Nollaenergiapientalo Hyvinkään Asuntomessuille 2013

ARVOSTELUPÖYTÄKIRJA

Nollaenergiapientalo Hyvinkään asuntomessuille 2013 yleinen arkkitehtuurikilpailu

Arvostelupöytäkirja

"blok" 1. palkinto

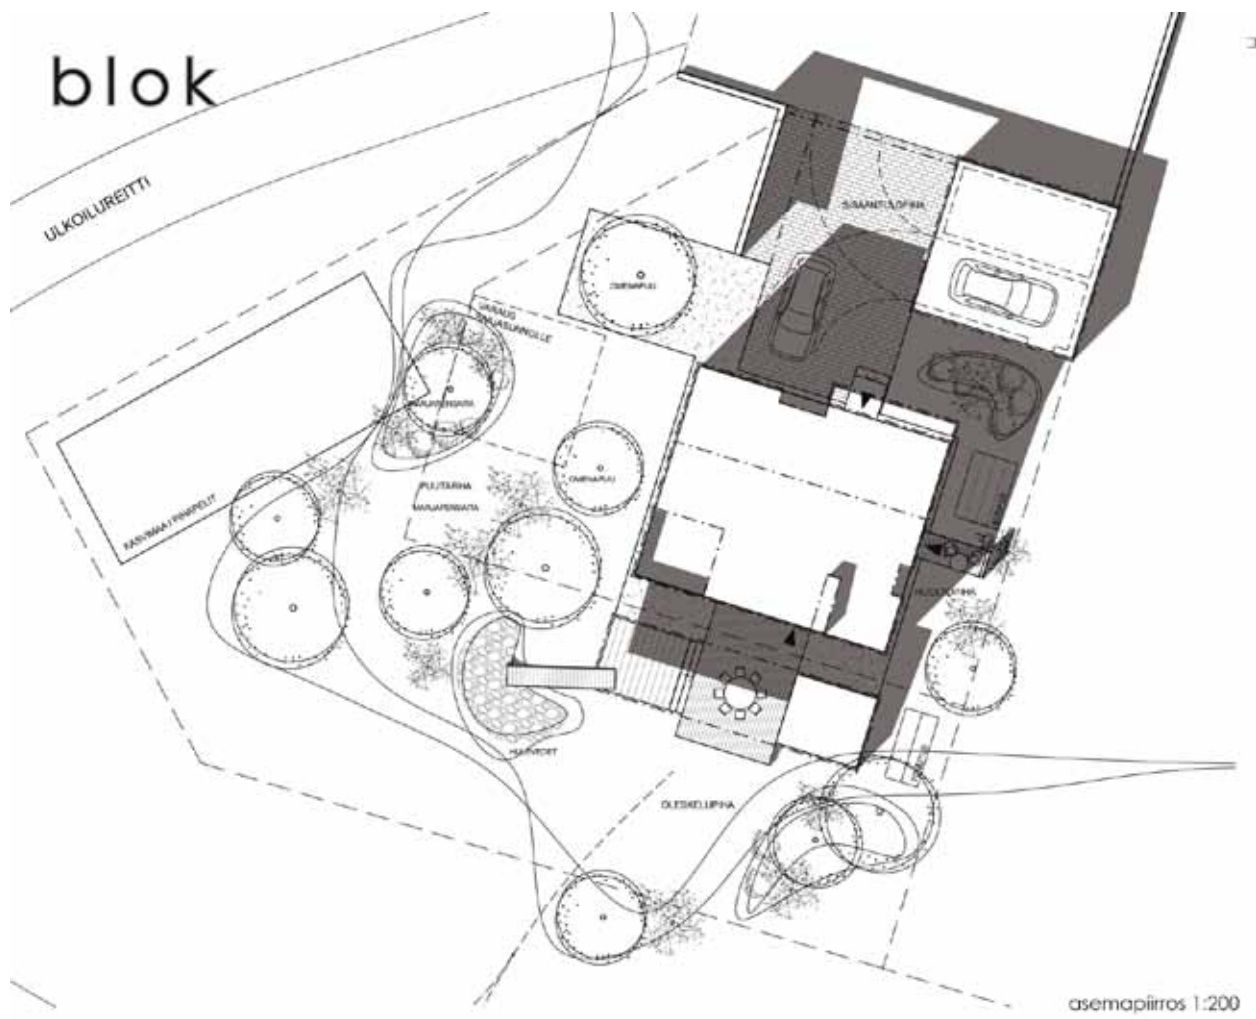
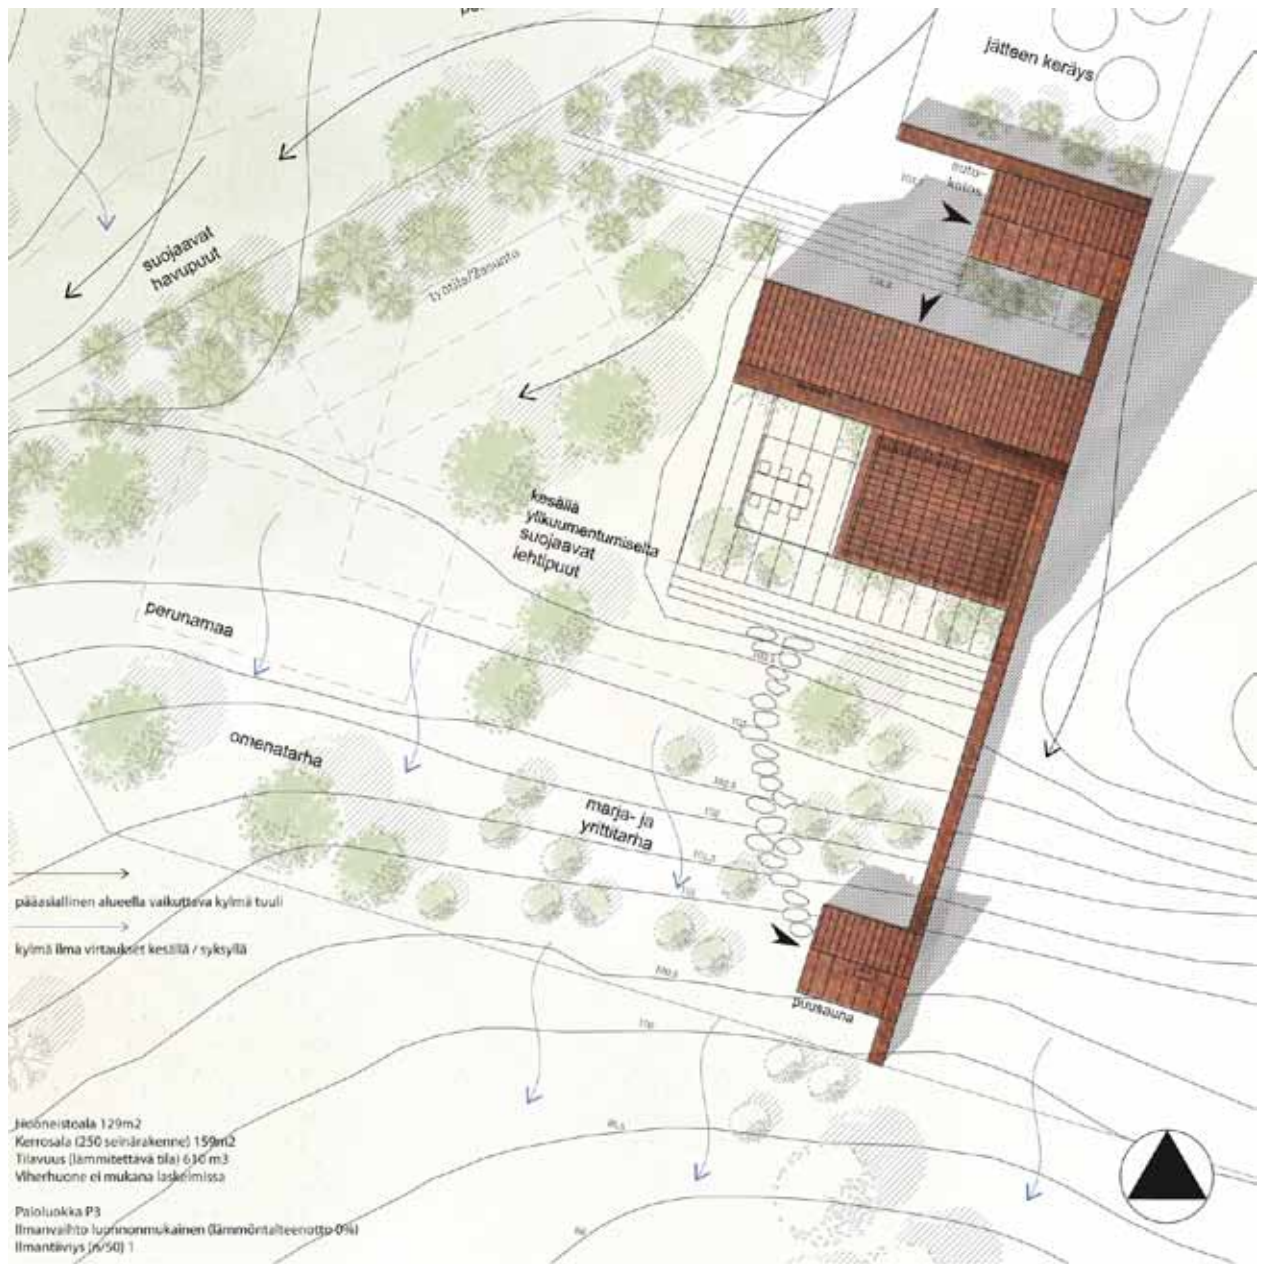
”Blok”- ehdotuksessa laatija näyttää ansiokkaalla tavalla mahdollisuuksia koota erilaisia tilaelementtejä korkeatasoiseksi arkkitehtoniseksi kokonaisuudeksi.

Pyrkimys ”hajottaa” massat johtaa kuitenkin laajennettuun ulkovaippaan (sisääntulo-uloke, toisen kerroksen parveke), josta pientä energiataloudellista haittaa ja rakenteellisia haasteita.

Sisääntulo portin kautta eteisihihaan on tyylikäs ja hyvin toimiva. Myös polkupyöräsuoja herättää positiivista huomiota. Eteläpuolinen terassikatos on johdonmukainen, mutta hivenen raskas elementti konseptissa (sen voisi toteuttaa esim. valoaläpäisevistä aurinkokennoista). Katos on optimoitavissa auringonpaistekulmien mukaan, mutta jättää pääikkunan ja välimatkan suojaamatta. Samoin askarruttaa toisen kerroksen parveke, joka jää ilman sateensuojaa (olisi helposti lisättävissä esim. valoaläpäisevillä aurikokennoilla ja/tai muutamalla sitä lasikatteiseksi tilaksi).

Tilaratkaisu on harkittu ja molemmissa kerroksissa hyvin toimiva. Tilasommitelma on avara ja kaunis.

Kompakti massa – lukuun ottamatta mainitut pienet epäkohdat - luo hyviä edellytyksiä energiatehokkaalle lopputulokselle. Aurinko-keräin/kennokenttä on hyvin integroitu ja toimiva, pinta-ala tulee kuitenkin tarkistaa.

Piha on kauniisti jäsennelty ja monipuolisesti käytetty. Sivuasuunnolle on varattu luonteva paikka tontilla.

"fotosynteesi" 2. palkinto

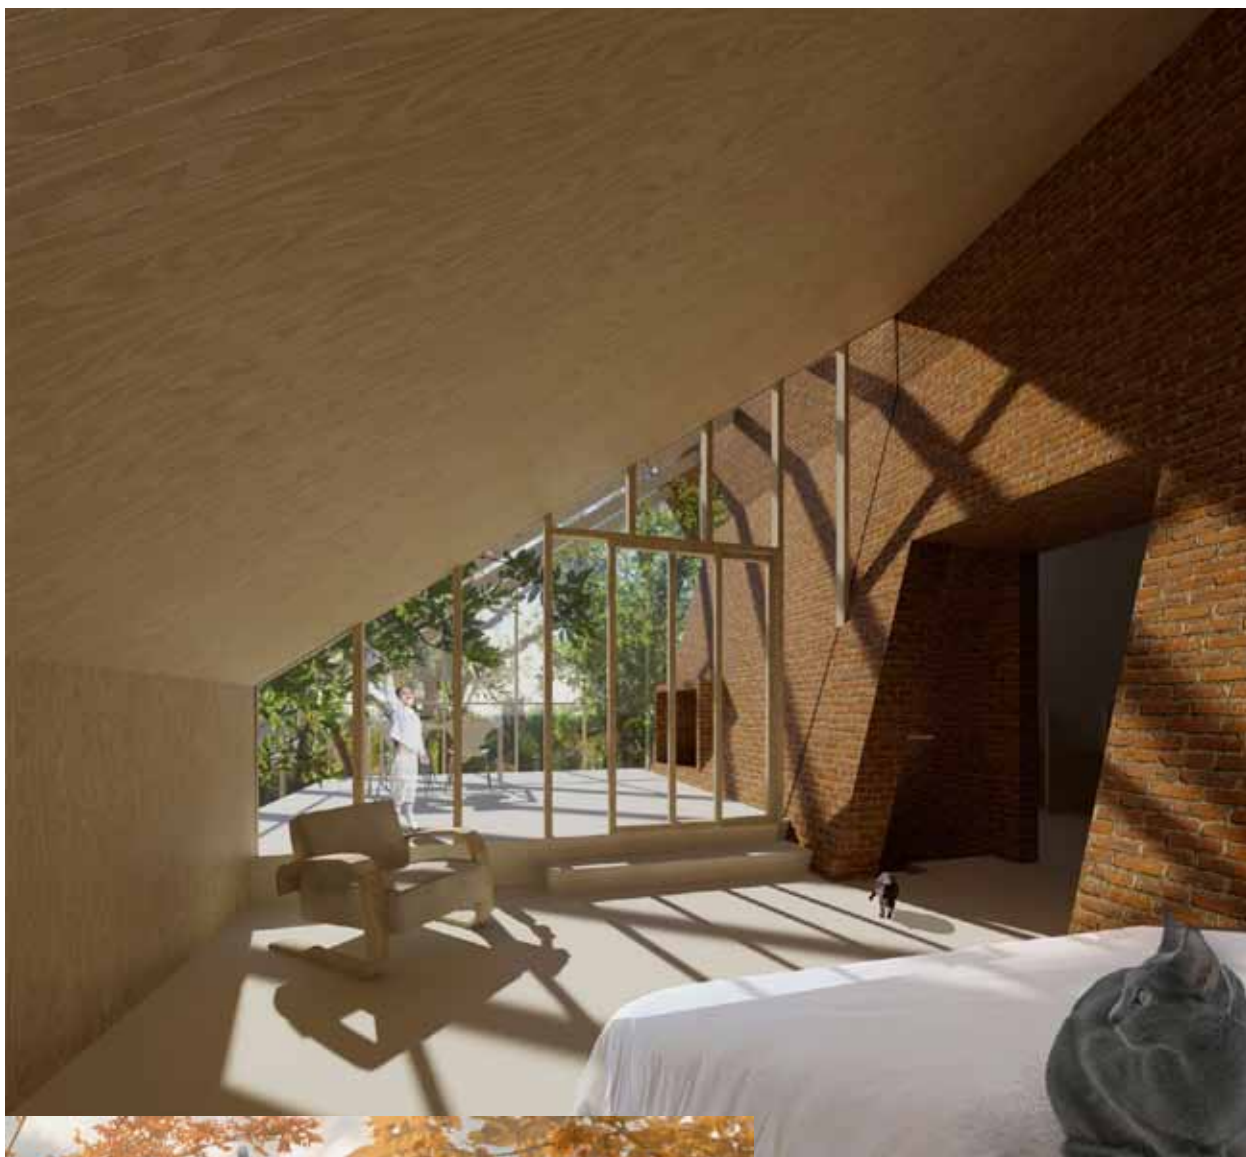
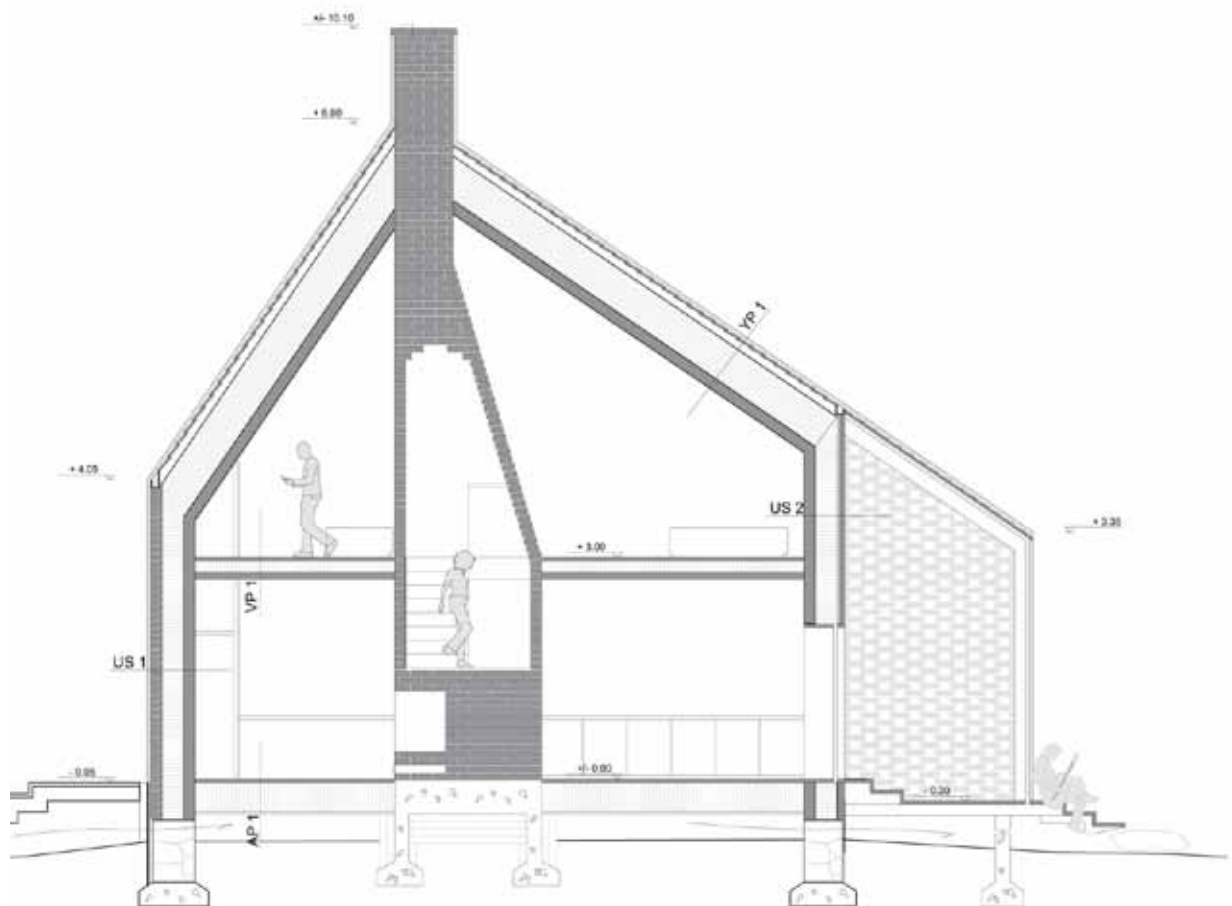
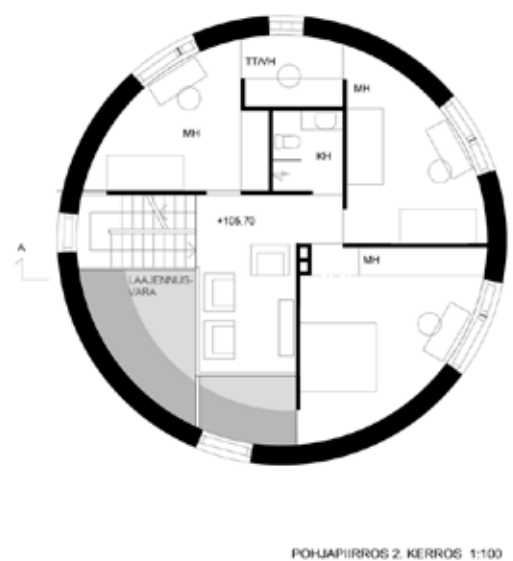
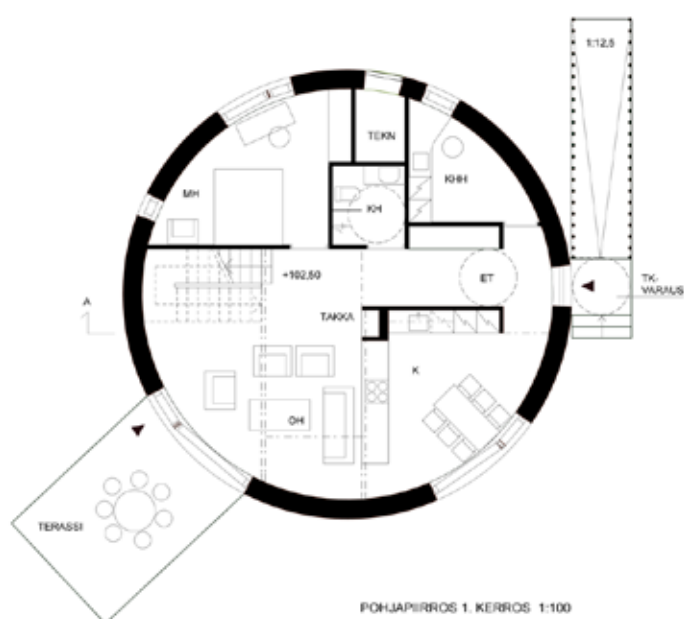
Erittäin huolellisesti ja ansiokkaasti tutkittu ja esitetty ratkaisu, jossa rakennuksen energiatehokkuuden lisäksi on selvitetty asumisympäristön humaniekologiset ulottuvuudet ja tavoitteet.

Kokonaisuus koostuu pitkin itärajaa etelään porrastelevasta tilasarjasta (poikkeaa asemakaavasta), johon kuuluvat sekä sisä- että ulkotilat. Pohjoisessa on autokatos jätteiden kierrätysjärjestelmiseen, etelässä erilliset saunomistilat. Pihatila on tarkoituksenmukaisesti jaettu oleskelu- ja viljelytiloihin, käyttäen mm. lehtipuita varjostavina elementteinä.

Sisätilaratkaisu perustuu vyöhykkeisyyteen, jossa etelä- ja länsipuolella valokatteinen tila (viherhuone), jonka takana oleskelutilat, sekä massiivinen keskivyöhyke, jossa sekundääri- ja kulkutilat, ja pohjoispuolella sisääntulotilat ja makuuhuoneet. Tilojen järjestely on johdonmukainen ja toimiva. Niissä on otettu huomioon elinkaarinen erilaisia tilanteita ja tilojen lämmittämis-vaihtoehtoja.

Energiatehokkuus perustuu rakennusmassan tiiviiseen muotoon ja tilojen vyöhykkeisyyteen, valokatteisiin, sekä lämpöä varastoihiin massoihin. Viherhuoneratkaisussa on kiinnitettävä erityistä huomiota tuuletettavuuteen sekä lasipintojen huurtumisriskiin talvella.

Pieninä epäkohtina voi mainita: Laitteita ei pidä sisäänmuurata, lämmönvaraaja täytyy lämmöneristää (kesätilanne), ja harmaasta vedestä voi ottaa talteen lämpöä, mutta vettä ei voi käyttää huuhteluun. Suodatettua sadevettä sen sijaan voi käyttää huuhtelussa ja pesussakin. Toisen kerroksen matalat kaapit eivät näytä toimivilta. Vain tiilimuuraus talon länsijulkisivussa näyttää hankalalta ja jonkin verran formalistiselta.

Energiantuotto tapahtuu aurinkokeräimien/-kennojen, lämpöpumpun sekä aurinkoenergian passiivisen hyödyntämisen ja puu-uunin avulla. Hyvänä ajatuksena on esitetty ylimääräisen aurinkoenergian varastointi rakennuksen alle, ja sen hyödyntäminen talvella lämpöpumpun avulla. Ilmanvaihdon toteutus ilman lämmöntalteenottoa näyttää valitettavasti 0-energiatalossa mahdottomalta.

"KANTO" 3. palkinto

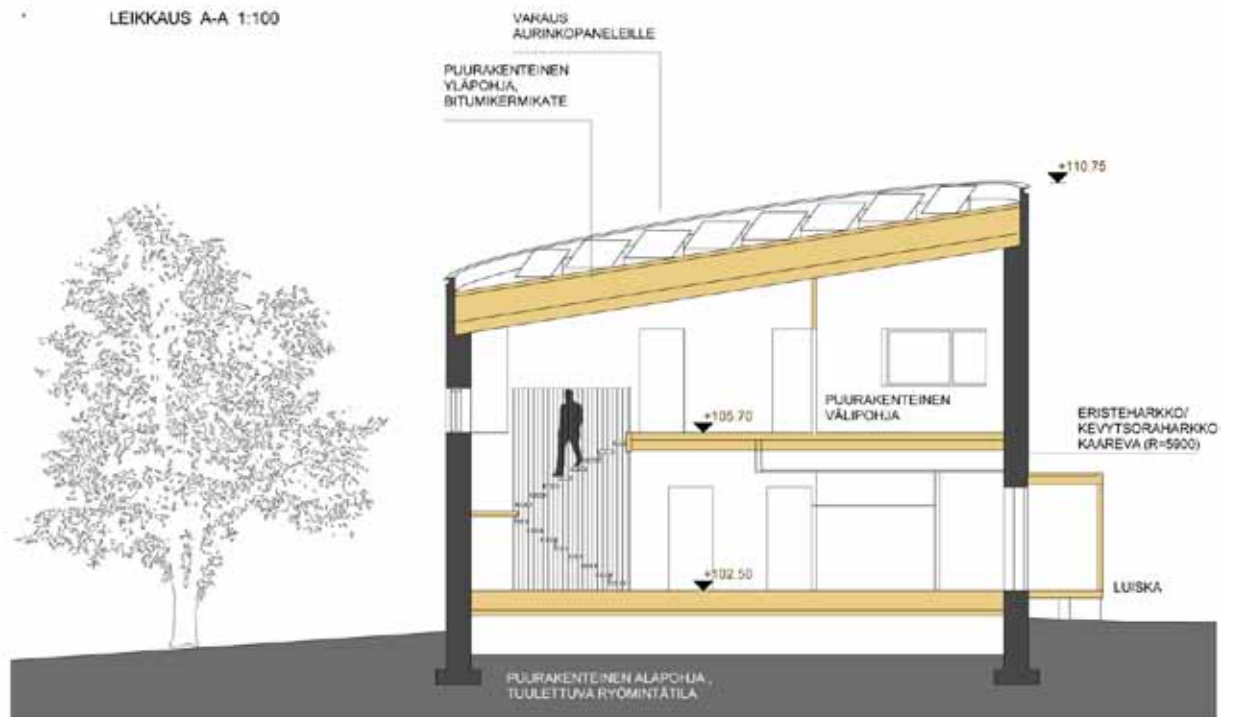
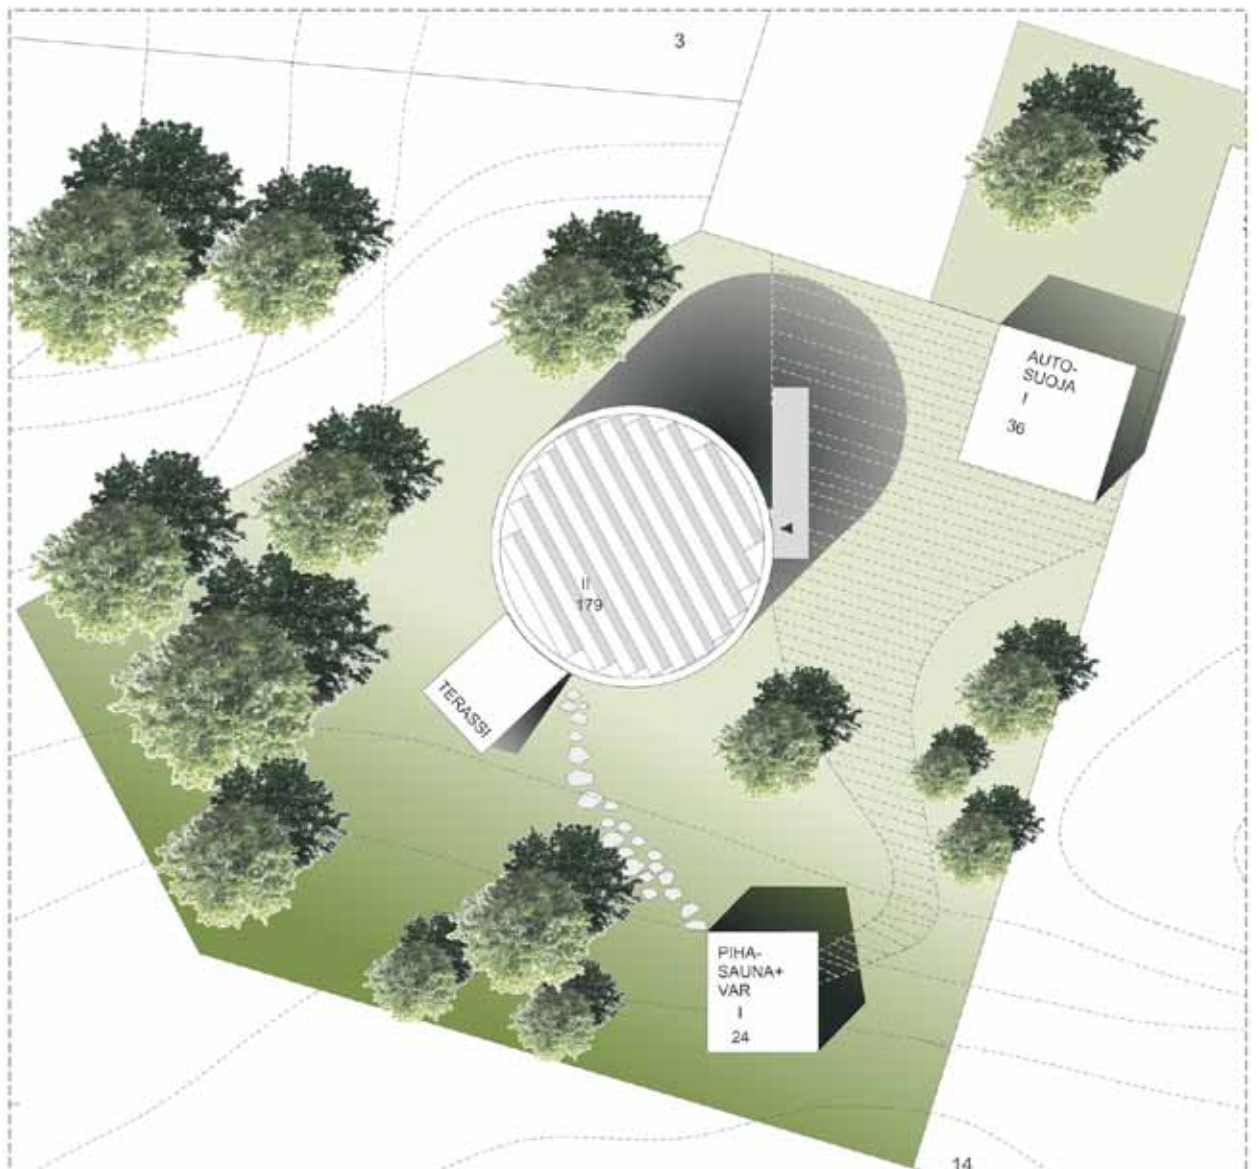
Ehdotuksen peruselementit, asuintalon sylinterimuotoinen massa, autokatos ja erilliset saunomistilat sekä sisääntulopiha on sinänsä tasapainoisesti sijoitettu tontille, mutta ne eivät luo pihatilaa.

Pihajärjestelyitä on näytetty ainoastaan viitteellisesti, ja sivuasunnolle ei ole osoitettu paikkaa.

Tilat sylinterin sisällä on taitavasti ja tarkoituksenmukaisesti jäsennelty. Ensimmäisen kerroksen oleskelutilat avautuvat kaakkoon ja lounaaseen, pääosa makuuhuoneista sijaitsee talon pohjoisessa osassa. Talon keskellä on puu-uuni ja märkätilat.

Vinosti leikattuun vesikattoon on sijoitettu aurinkokeräimet, jotka yhdessä lämpöpumpun kanssa tuottavat lämpö-energiaa, sekä sähköä tuottavat aurinkokennot. Aurinkokeräinten kaltevuuskulma on hyvä, mutta keräimet on sijoitettu liian lähelle toisiaan.

Ehdotuksen laatija on ilmeisesti halunnut säilyttää sylinterimuodon puhtauden jättämällä terassi suojaamatta. Tätä pidetään Suomen sääolosuhteessa puutteena. Samoin puuttuu tuulikaappi tai sisääntulokuisti, jotka yleensäkin, ja erityisesti 0-energiatalossa, ovat välttämättömiä.

"OENERGY" lunastus

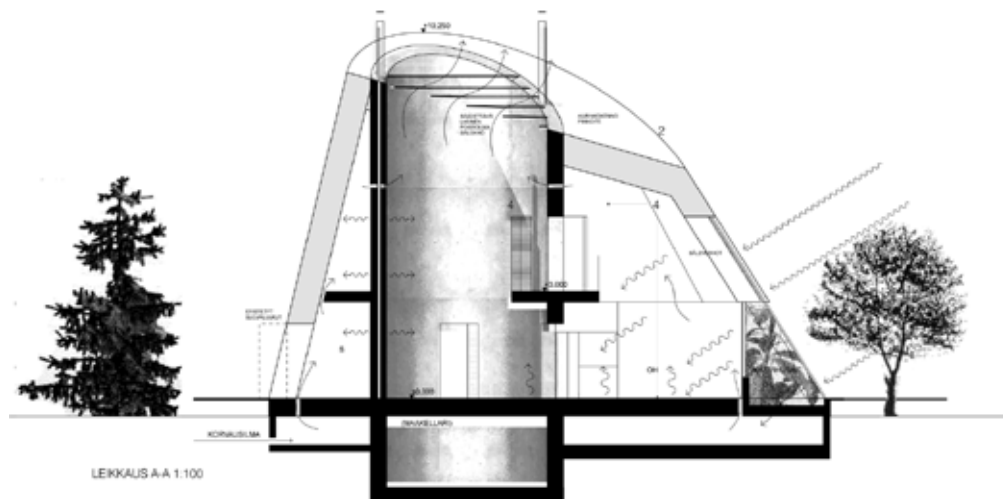
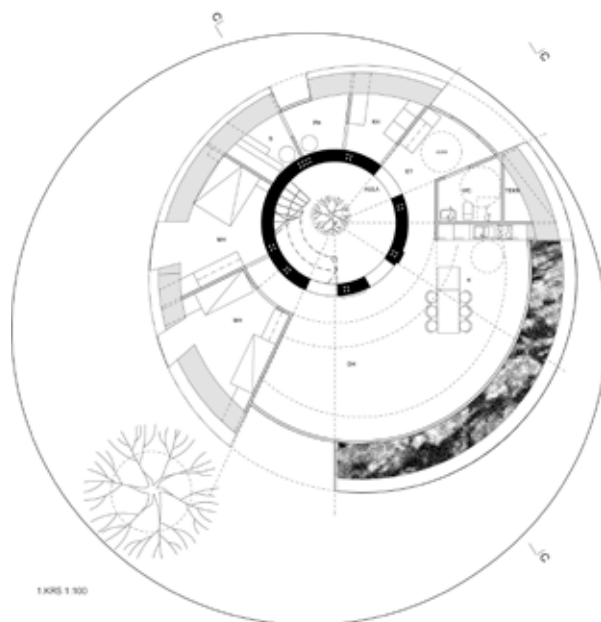
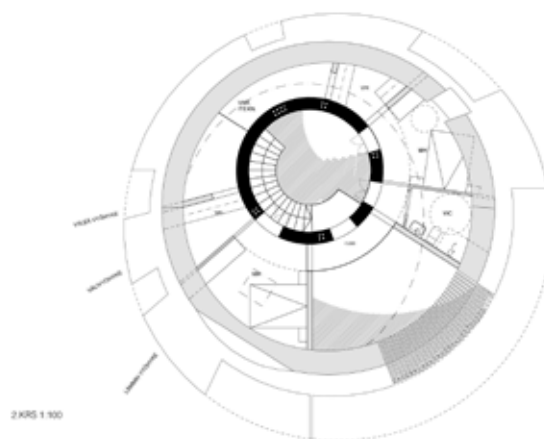
Erittäin tehokas, rohkea ja johdonmukainen muodonanto, joka optimaalisella tavalla luo edellytyksiä niin energiatehokkuuteen kuin mielenkiintoiseen ulko- ja sisäarkkitehtuuriinkin. Ehdotettu paanu-iho tuntuu luontevalta, sillä julkisivu on samalla vesikatto.

Tilaratkaisu, jossa tilat kiertävät rengasmaisen, massiivisen, ylävalolla varustetun ytimen ympärillä, on johdonmukainen ja toimiva. Rengasmuuri luo edellytyksiä tilavyöhykkeiden ja hormien järjestämiselle. Samalla se on valoisa, tiloja kokoava ja rakenteellinen tilaelementti, joka toimii lämpöä varastoivana massana.

Tavallisesta hyvin poikkeavana ratkaisuna esitetään, että toisen kerroksen makuuhuoneiden ikkunat avautuisivat ainoastaan "porrashuoneeseen" = valopihaan. Tämä vaatisi asukkailta paljon ennakkoluulottomuutta!

Viherhuoneen lasikate täytyy voida avata estääkseen yllälämpenemistä ja toimiakseen oleskelutilojen varjostimenä kesällä.

Lämmitysjärjestelmää tai pihajärjestelyitä ei ole selvitetty, ja säältä suojattu ulkotila puuttuu.

Vinosti leikattu vesikatto, jossa ytimen kattovalo, toimii aurinkokennojen sijoituspaikkana. Tämä vaatii aurinkokennojen osalta erikoisratkaisua, joka toimii hyvin talon geometrian kanssa.
